Høringsdokument for oppdatering av NVF

Forslag sendt på høring 30. april 2026

Dette dokumentet inneholder forslag til oppdateringer av nasjonal veileder for funksjonskrav (NVF) – vedlegg til retningslinjer for forskrift om systemansvaret (fos) § 14.

Figur 6 2: Prinsippskisse for tilknytningsvern vist med dublert samband for transmisjonsnett

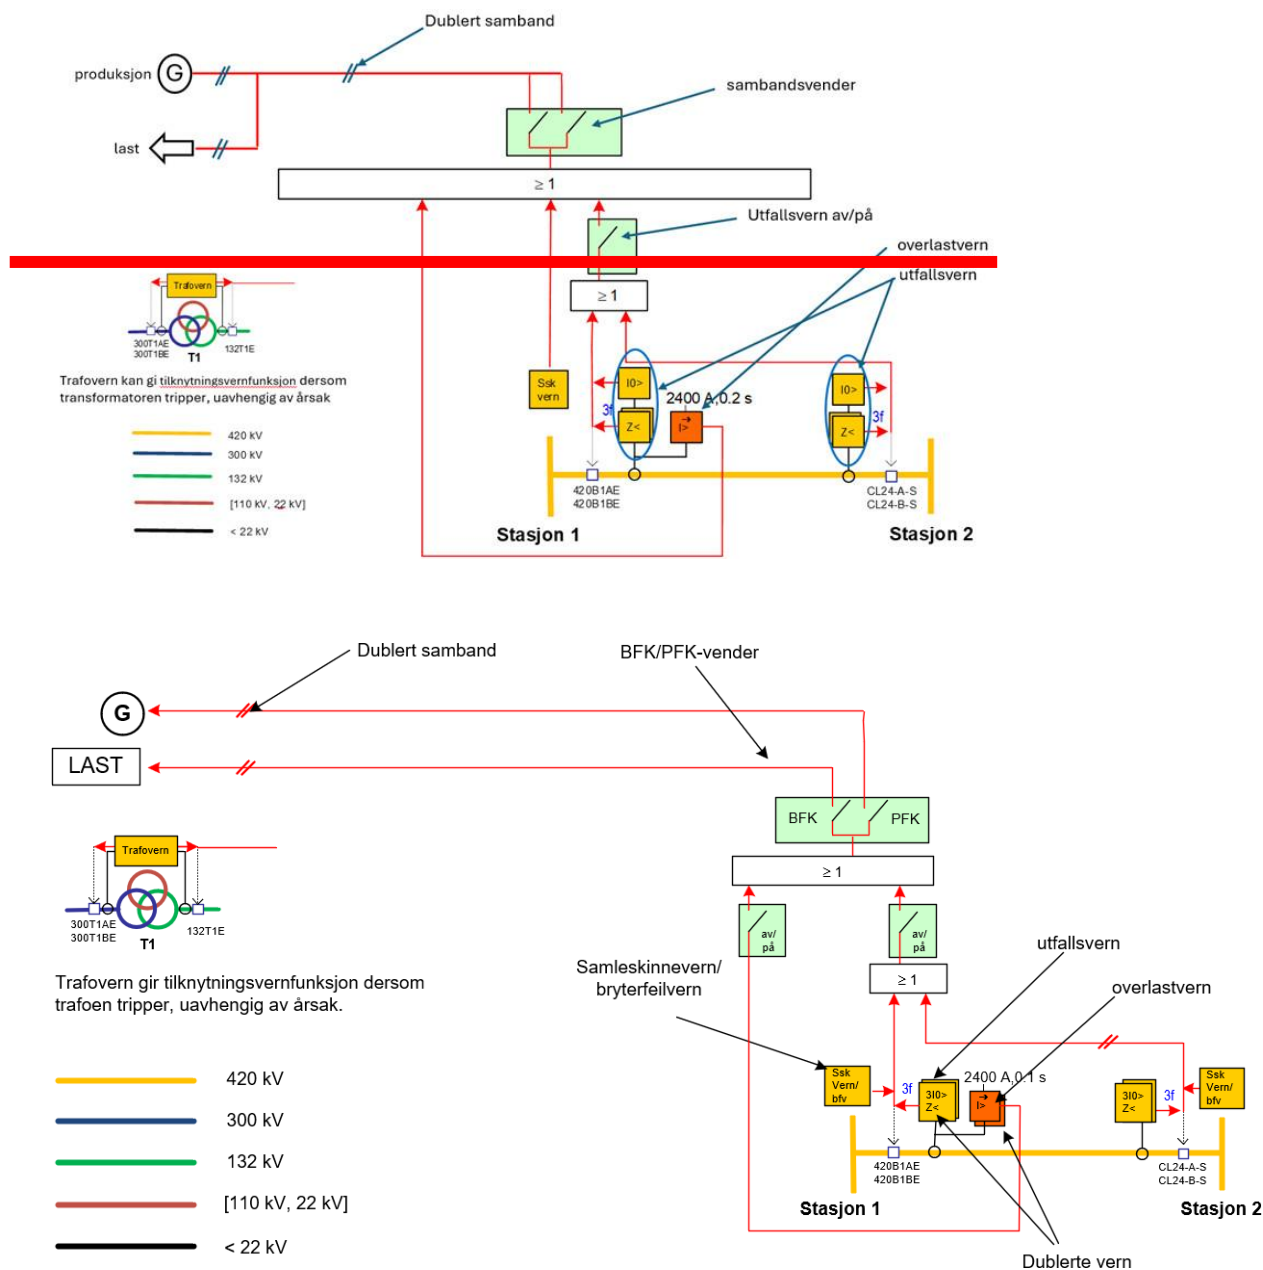
Oppdatering av figur 6-2 (prinsippskisse) for å gjenspeile bedre hvordan tilknytningsvern faktisk realiseres. Dette medfører ingen endring i krav.

Figur 7-3: Frakobling av feil ved vernsystem- eller effektbrytersvikt

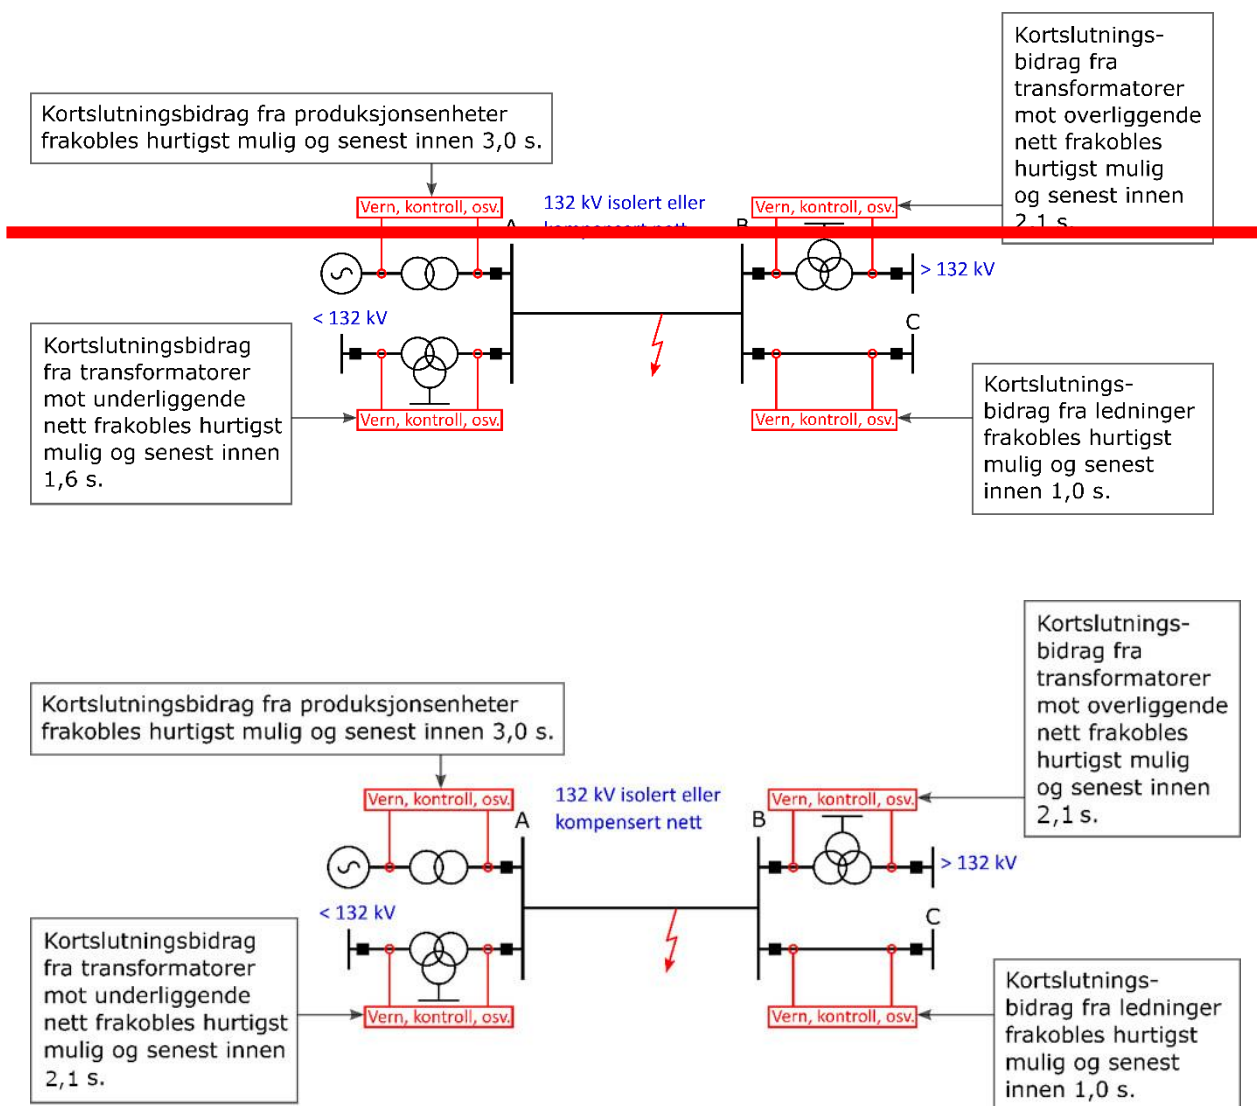
Tiden for utkobling fra underliggende nett er endret fra 1,6 sek til 2,1 sek. Dette er en mildning av krav.

1,6 sek er feil og samsvarer ikke med delkapittel 7.2.7.2.2 punkt 3. Det forventes ingen økte kostnader.

Figur 10-2: Krav til Fault Ride Through for forbruksanlegg. Ved spenninger i POC over kurven skal forbruksanlegg forbli tilknyttet.

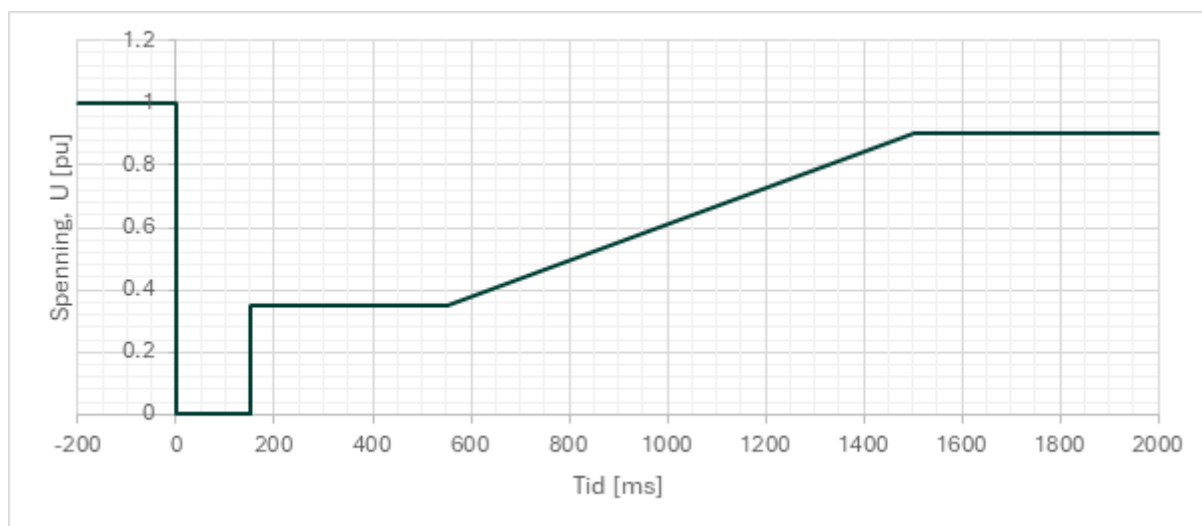
Et nytt delkapittel er lagt til angående FRT i forbruksanlegg med nytt krav om at forbruksanlegg skal forbli tilknyttet ved feil i nettet iht. spesifisert spenningsprofil.

Feil (kortslutninger) i nettet fører til en kortvarig reduksjon i spenning (spenningsdipper). Spenningsdippene kan føre til at forbrukskunder kobles fra nettet. Spenningsdipper ved feil kan spre seg over store områder. Hvis store og/eller mange forbrukskunder kobler seg fra, vil dette medføre store ubalanser.

Forbruksanlegg av ytelse $P_{maks} \geq 30$ MW eller tilknyttet nett $U_n \geq 110$ kV skal kunne tåle spenningsdipp eller kortvarig avbrudd uten frakobling som vist Tabell 10-7 og Figur 10-2.

Med mindre det ikke er besluttet noe annet av systemansvarlig, skal forbruket være tilbake (innenfor +/-5 % av forbruk før feil) senest 1 sekund etter at spenningen er tilbake over 90% av spenning før feil.

Forbruksanlegget skal være transient stabilt og forbli tilknyttet for alle feilforløp som gir en spenning i tilknytningspunktet over kurven, vist i Figur 10-2. Forbruksanlegget kan strømbegrenses under FRT forløpet.
